**Avis de la Mission Régionale d'Autorité environnementale
Nouvelle-Aquitaine formulé à l'occasion de la présentation
d'un projet de centrale photovoltaïque au sol et flottante
à Saint-Magne (33)**

n°MRAe 2024APNA98

dossier P-2024-15684

Commune de Saint-Magne (33)

Localisation du projet et raccordement - extrait de l'étude d'impact p.46

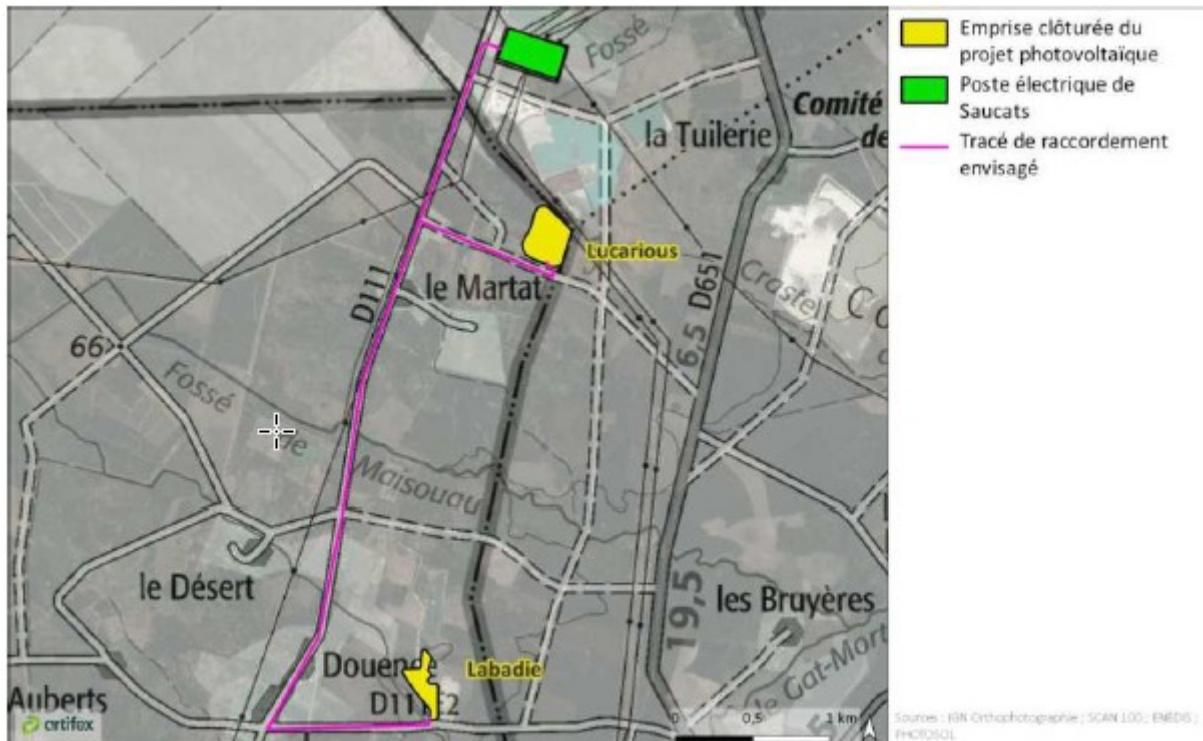
La MRAe rappelle que le raccordement du parc photovoltaïque au réseau public d'électricité fait partie intégrante du projet et recommande que les enjeux environnementaux liés aux opérations de raccordement soient précisés et fassent l'objet de la mise en œuvre de la séquence Éviter Réduire Compenser (ERC). Il en est de même pour les obligations légales de débroussaillage (OLD) hors du périmètre clôturé du parc, qui sont à dimensionner à partir de la clôture du site.
